意見書
ハッ場ダムサイトの地盤の安全性について

平成20年5月2日

坂巻 幸雄

(元工業技術院地質調査所 主任研究官・技術士)

図-1 ルジオンマップ(上)と岩級区分図(下)の対比(-1測線)

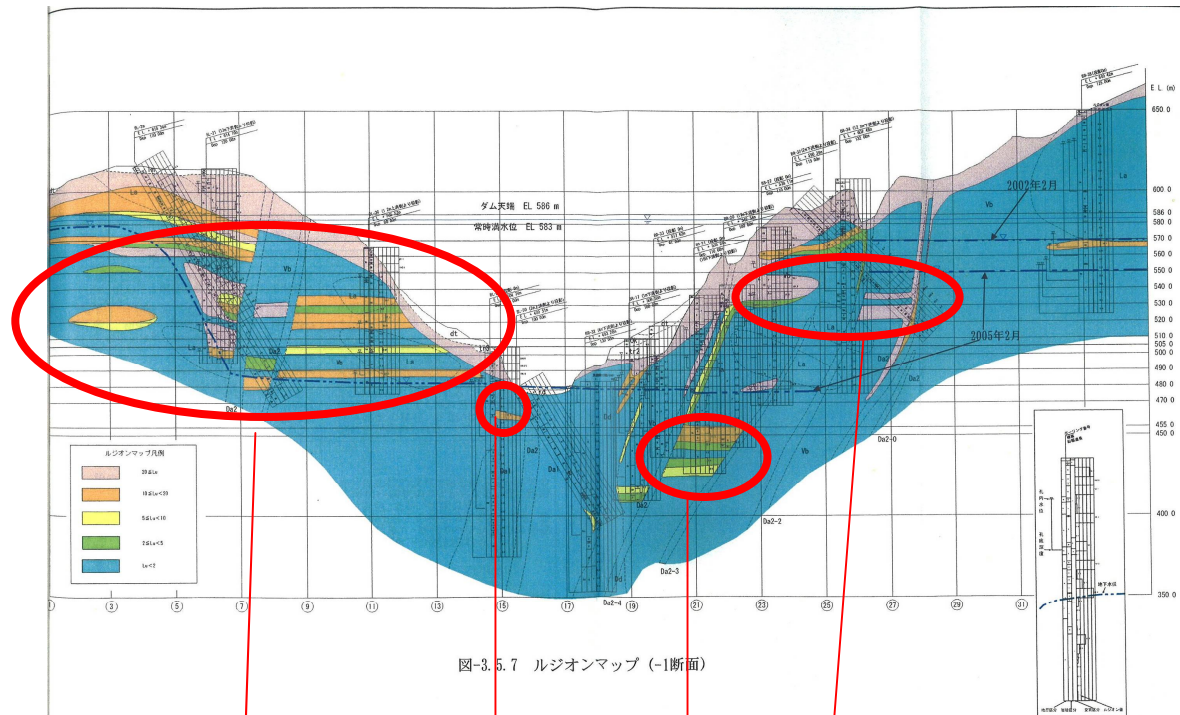
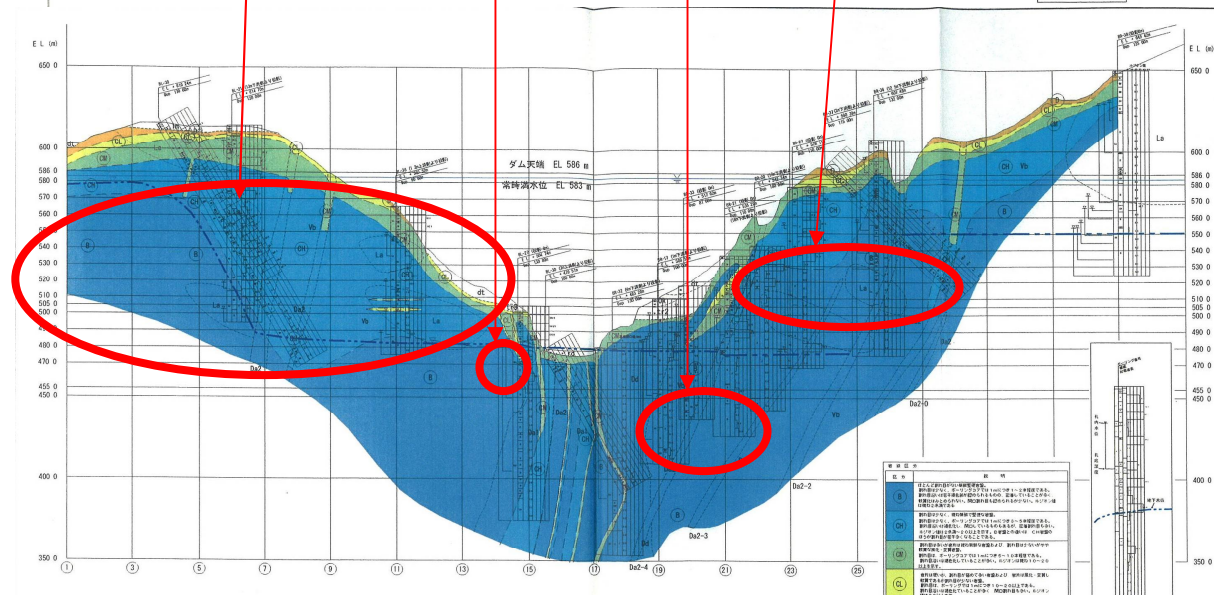
本意見書添付図・図 - 1 はダムサイト -1 軸断面のルジオンマップ(資料 の図 3.5.7) と岩級区分(資料 図 4.2.3)を比較したものである。ルジオン値が 10 を超えるところが CH 級や B 級岩盤とされている。たとえば、断面の 21 と標高 450m 交差付近はルジオン値が 10~20 の箇所であるが岩級区分では B 級となっている。

ルジオン値の高い箇所も
岩級区分図ではB級CH級に
されている。

図-2 ルジオンマップ(上)と岩級区分図(下)の対比(0測線)

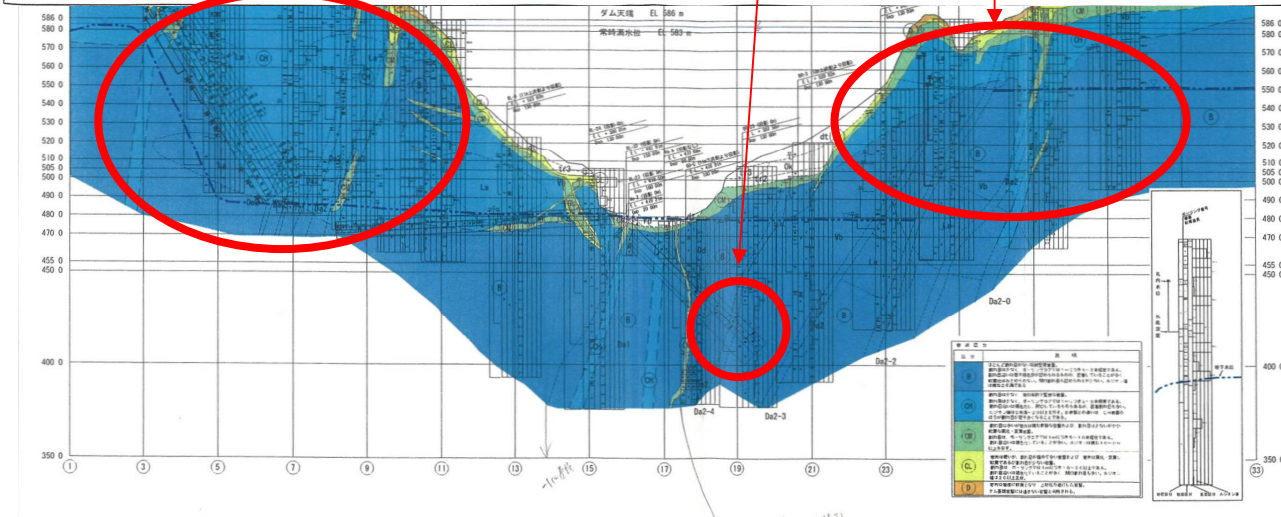
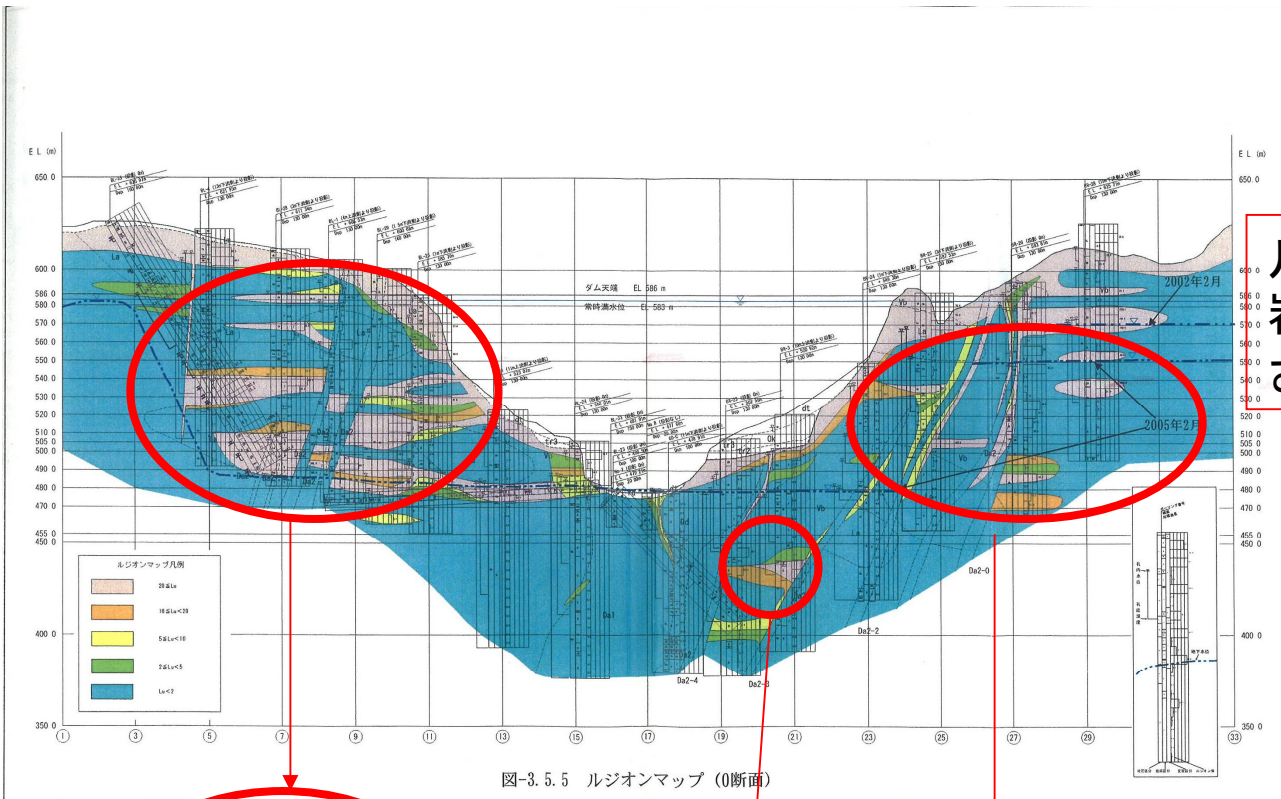
同添付図・図 - 2 はダムサイト 0 軸断面のルジオンマップ(資料 の図 3.5.5) と岩級

区分（資料 図 4.2.3）を比較したものである。同様にルジオン値 10 を超えるところが CH 級や B 級岩盤とされている。特に、左岸部標高 490m 付近では 20 を超えるルジオン値を示す箇所が CH 級とされている。

以上のように、国交省の「擾乱帯」の見直しには数々の疑問がある。そして、調査も不十分である。先に示したルジオンマップ(例えば添付図・図2上段のルジオンマップ図(0側線))では、この断層、擾乱帯の標高付近にはダムサイト岩盤左岸側にはきわめて高いルジオン値を示す高透水帯の存在が知られている。この高透水帯とこれら断層(擾乱帯)の位置と高透水帯との関係をあきらかにすることが、ダムサイトの岩盤を考える上で極めて重要であるが、なぜかこの点についても触れずに安全としているのである。

図-3 ルジオンマップ(上)と岩級区分図(下)の対比(1測線)

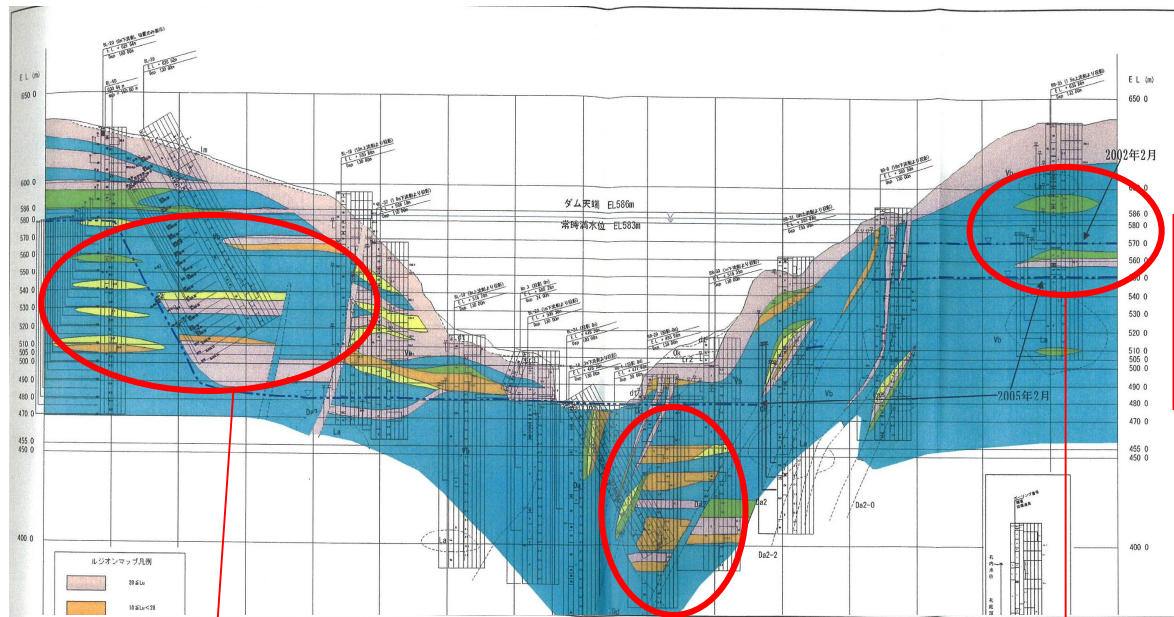
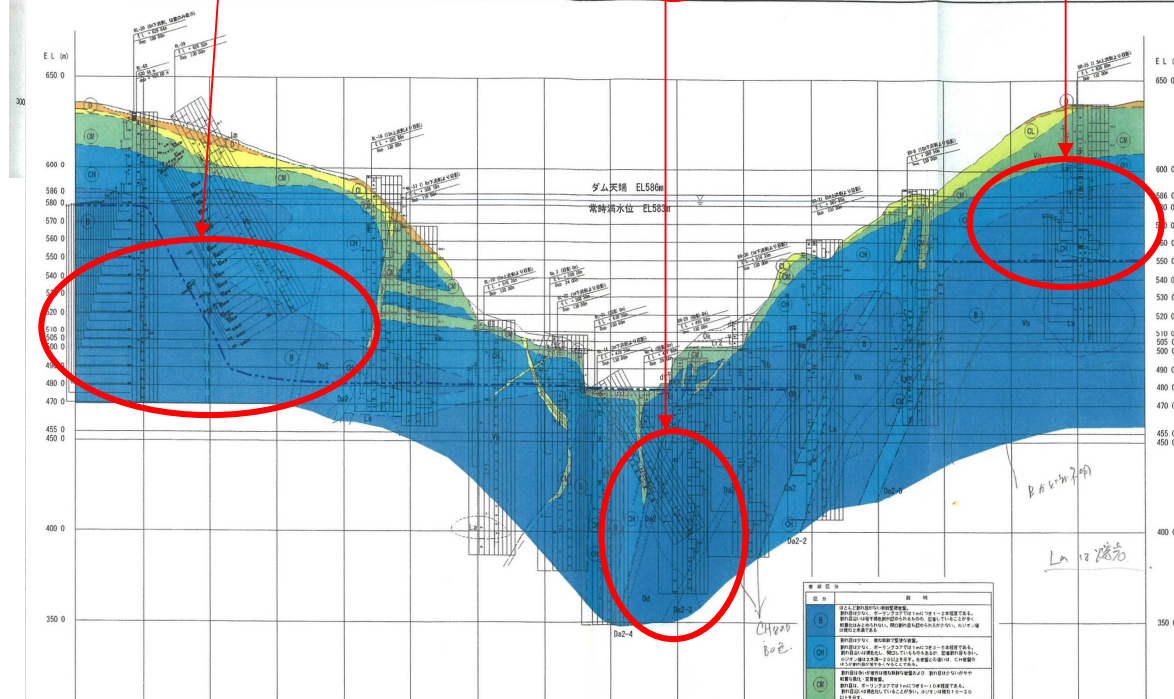
同添付図・図 - 3 はダムサイト 1 軸断面のルジオンマップ（資料 の図 3.5.6）と岩級区分（資料 図 4.2.2）を比較したものである。図 - 1 や図 2 と同様な傾向が見られる。19 の 400m 付近、21 の 420m 付近でいずれも高いルジオン値を示しているのに B 級と評価されている。

ルジオン値の高い箇所も
岩級区分図ではB級CH級に
されている。

図 - 4 (資料 図7-2-1)

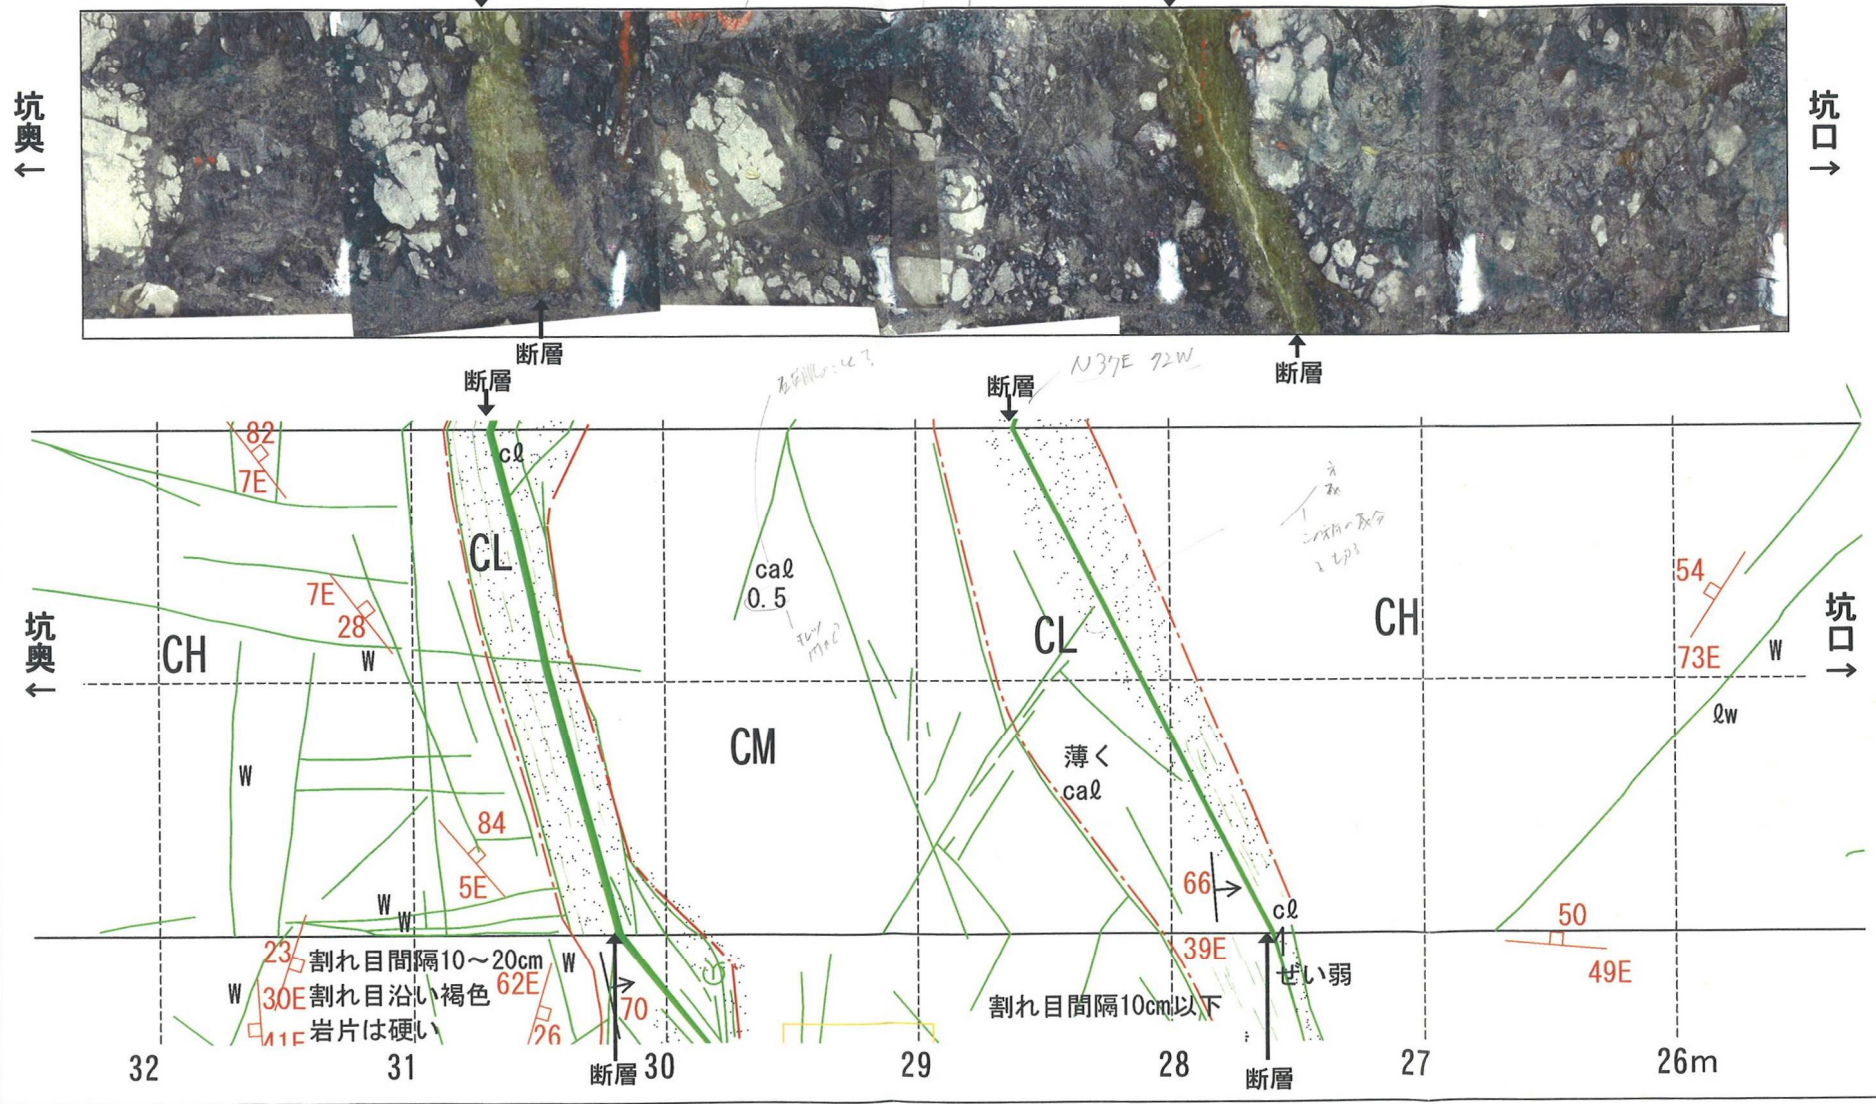
第三に、資料 によると、上記の擾乱帯は左岸河床部で河道方向 - 1 軸から 2 軸まで連続することが横孔とボーリング調査で確認されている。横坑ではこの 2 条とされる断層は 1 ~ 2 cm の粘土をはさみ、2 条の断層に挟まれる 3 m の区間は全体に黒色で連続性の悪い割れ目が発達、やや脆い岩盤からなり、さらに一部鏡肌を伴うとも記載されている（添付図・図-4：資料 の図 7-2-1：乙 214 号証 図 10 と同じ）。また水平ボーリング BL - 33 では擾乱帯は幅約 12m とされ、13 ボーリングには、16m 付近が褐色に変色し擾乱帯の一部と考えられている（添付図・図 5：資料 の図-7.2.5）。これらの記載を見る限り、この擾乱帯は断層（破碎）帯の要件を十分備えている。

図 - 6 (資料 図7-2-6に加筆(赤枠、赤線部))

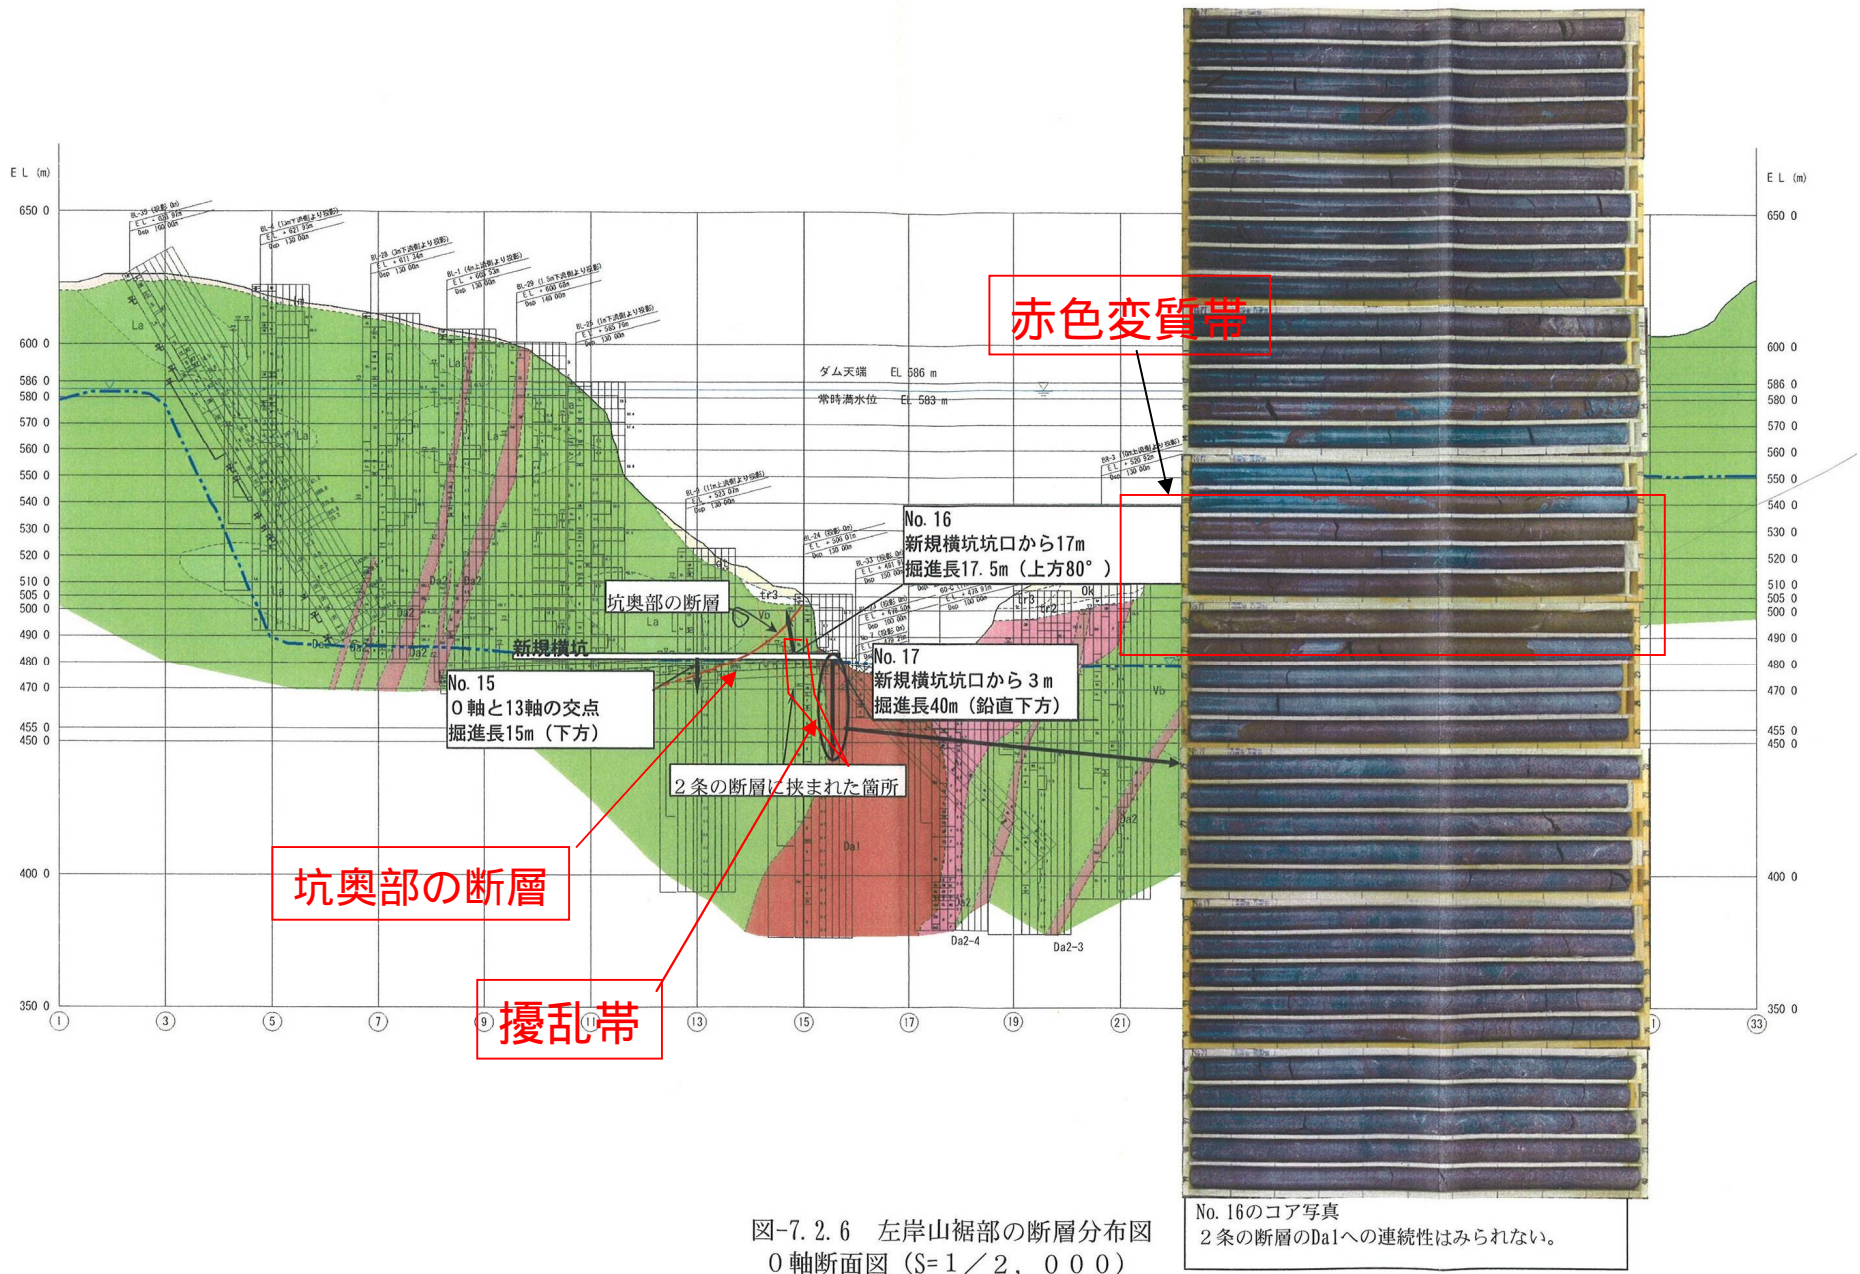
第四に、この擾乱帯は八ッ場安山岩類中に発達している。そして、この擾乱帯の河床側には安山岩貫入岩体（Da 1）が分布している。擾乱帯の河床側への延長を調べるため、安山岩貫入岩体（Da 1）中で 17 ボーリング（新規横孔から 3m、鉛直方向 40m）が実施され、この岩体中には擾乱帯がないとし、河道側への擾乱帯の延長を否定している（断面位置については、前記の乙第 214 号証の 2 の図 9 を参照願いたい）。しかし、添付図・図-6（資料 図 7.2.6 のコア写真（16 のコアとあるが 17 の間違いか？））をみるかぎり、

17 ボーリングの深度 16 ~ 21m のコアは擾乱帯の延長部に位置し、この部分が他のコア部分に比べ異常に赤色変質しているのが見られる。この赤色変質部は割れ目への水の浸潤にともなう酸化帯と考えられることから割れ目の存在が推定されるのである。擾乱帯と関係する割れ目帯とも解釈されるのである。この安山岩貫入岩体（Da 1）は八ッ場安山岩類を貫入していることから、八ッ場安山岩類よりその形成は新しい。擾乱帯が安山岩貫入岩体（Da 1）以前に形成されたものであるならば、安山岩貫入岩体（Da 1）に擾乱帯が見えなくとも、更に右岸側の八ッ場安山岩類に延長している可能性がある。0 軸のルジオンマップには、擾乱帯の延長線上の右岸側標高 440m 付近に 10 を超える高ルジオン帯が分布するのである。
